Heini Glauser
Dohlenweg 2
5210 Windisch
056 442 08 30 – easi@pop.agri.ch
Vertreter der Mahnwache im TFK

Stellungnahme – Replik zur schriftlichen Fragebeantwortung der TFK-Fragen 3-6

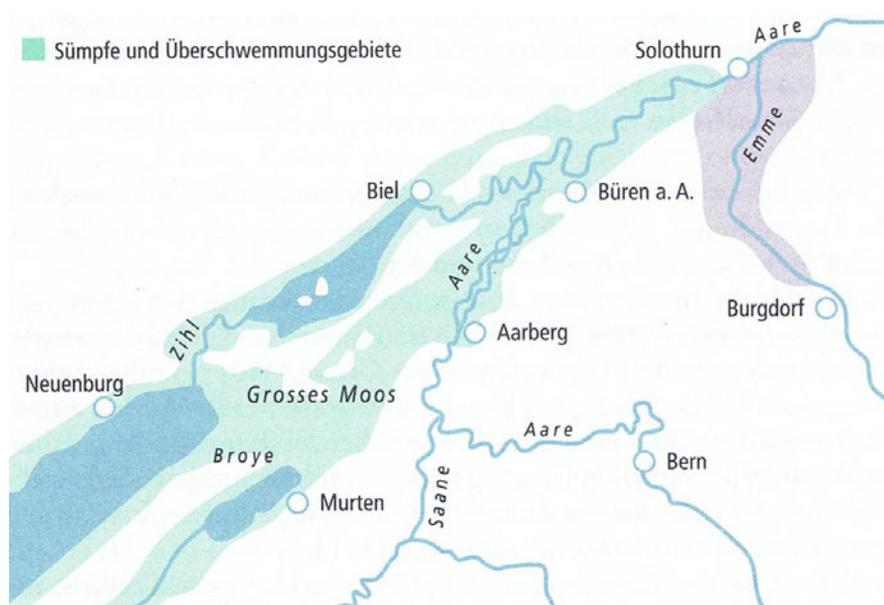
„Die nachfolgende Abbildung (Antworten S.5 oben) zeigt das Resultat dieser Simulationen. Durch diese Gewässerkorrekturen wurde die Abflussspitze von 2007 um insgesamt 900 m³/s reduziert.“

Kurz: Rückhaltekapazität erhöht und regulierbarer Abfluss, der zu kleineren Abflussspitzen in der unterliegenden Aare führt.

Diese These scheint den Erfahrungen im 20. Jahrhundert und den Hochwassern in dieser Zeit zu entsprechen. **Diese These ist jedoch aus unserer Sicht – auch dies haben wir bei den bilateralen Gesprächen ohne Erfolg mehrmals zu erklären versucht - höchstwahrscheinlich für Extremhochwasser falsch:**

Abb. 5.21 > Zuflüsse zu den Jurarandseen bei ausgewählten grossen Hochwassern (Tagesmittel)

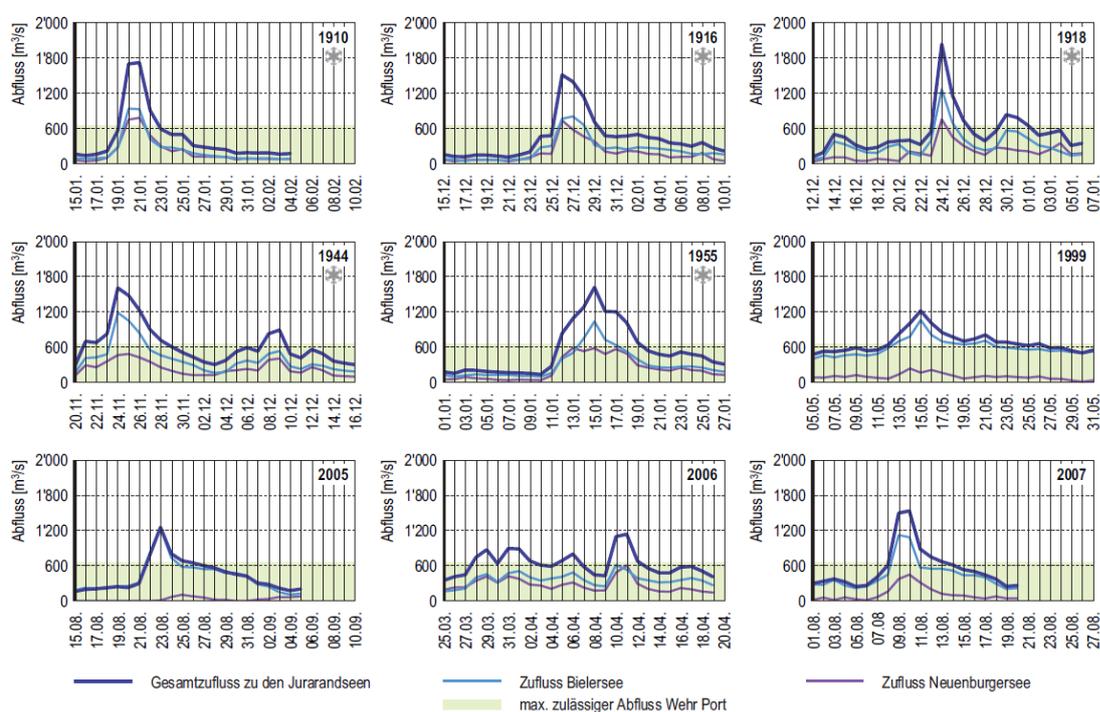
Die Vergleichsgrafiken zeigen, dass insbesondere die Gesamtzufüsse von 1944 und 1955 (vor der 2. JGK) in die Juraseen markant grösser waren als derjenige im 2007. Trotzdem waren die Aareabflüsse an allen unterliegenden Messstellen in beiden Jahren markant tiefer als im 2007 und nicht markant höher, wie mit dem **Berechnungsmodell das TKC** berechnet wurde:

Antwort zu Frage 3.3: Durchflussgeometrie in Beznau

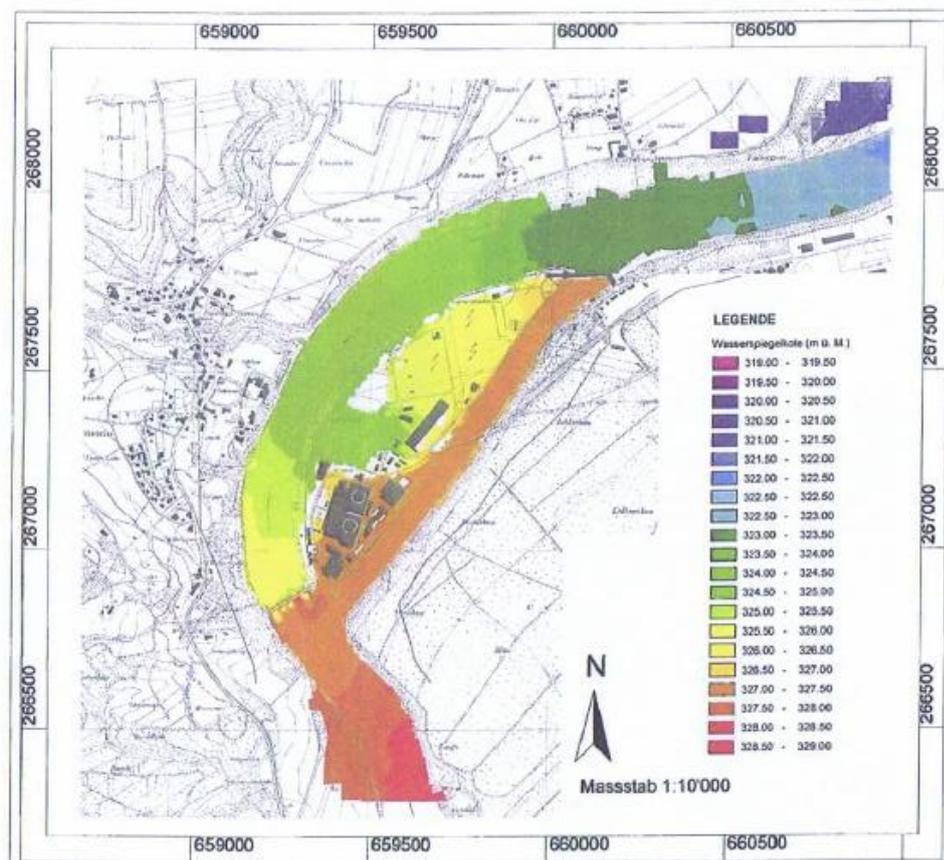
Zum Verweis auf die zwei-dimensionale Berechnungen mit dem Programm Basement, gilt der Kommentar unter 3.1

Dass nun eine grobe Arbeitsskizze von mir, die ich für die Diskussionen in den bilateralen Gesprächen und zum Verständnis meiner Fragen im TFK präsentiert habe, in der Fragebeantwortung verwendet wird, ist nicht akzeptabel. Denn wir haben sie nie gemeinsam diskutiert und kamen nie zu Schlüssen, was aufgrund dieser Annahmen genauer berechnet oder modelliert werden könnte oder sollte.

Beilage 6

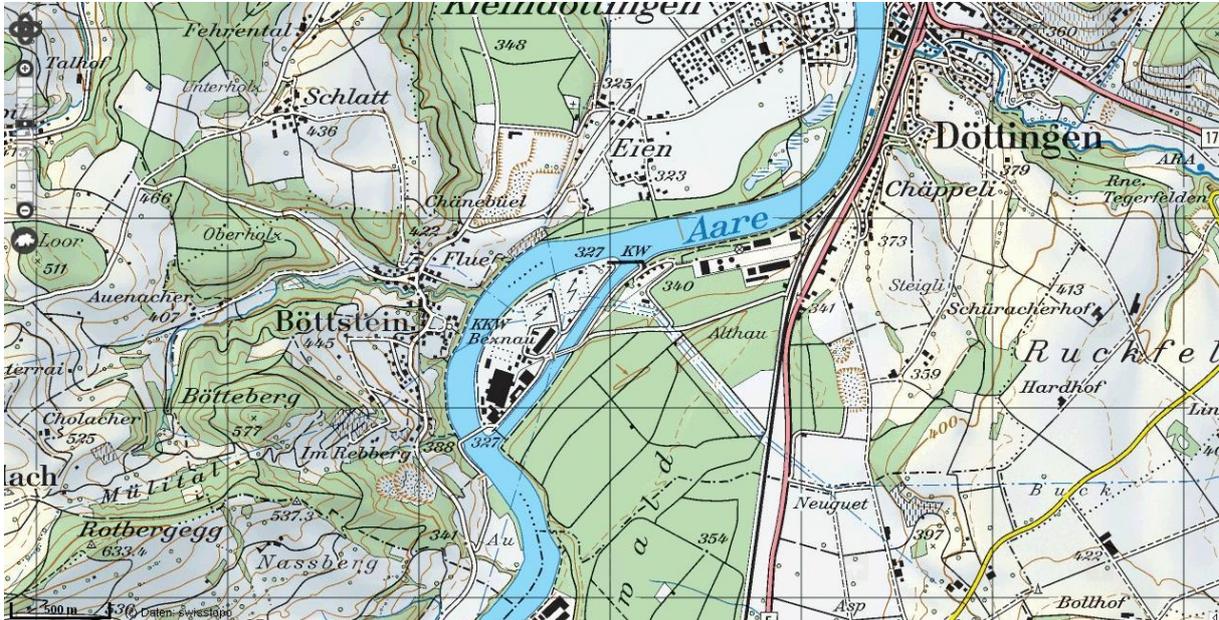
Diese Darstellung aufgrund der 2-D-Modellierung zeigen folgende Facts beim grössten angenommenen Extrem-Hochwasser (Farbinterpretation so gut wie lesbar):

Wasserpegel oberhalb Wehr und im Oberwasserkanal: 327-327.50 m.ü.M., das heisst: 0-50cm über der Strassenhöhe am Süd- und Nordende der Beznausinsel (s. Kartenausschnitt)

D.h. ca. 2m höher als der Normalwasserstand an diesen Orten, aber mit konstanter Höhe im Oberwasserkanal (östlich der Insel).

Das Bild in Beilage 6 des TKC-Berichtes zeigt einmal mehr die optimistischen Annahmen für solche Extremsituationen:

- gleichmässig abfließendes Wasser über eine breite Inselpartie, ohne Hindernisse und mit reinem Wasser
- wer Überschwemmungsbilder betrachtet, kann erahnen wie sich das Wasser seine Wege bahnt, z.T. zurückgestaut wird, Schutt ablagert, Hindernisse durchdringt und eine enorme Zugkraft entwickelt.
- Im Extremfall in Beznau sind es gemäss Scherrer/TKC/ENSI-Erst-Annahmen ca. 1'200m³/s
- Bei total verklebten Wehren kann die Wassermenge auf 2'500-3'000m³/s steigen
- Und bei zusätzlichem Wasser (s. Kommentar zur Beantwortung von Frage 3.2 – Einfluss JGK) wird es noch mehr
- wenn dieses Wasser noch mit viel Kleinmaterial bis zu grossem Schwemmgut belastet ist – was bei einem HQ-10'000-Hochwasser anzunehmen ist - dürfte sich diese Überflutungsfläche, mit Verteilstation, in Kürze in eine chaotische Ablagerungsfläche verwandeln und zu weiterem Rück- und Höherstau führen.
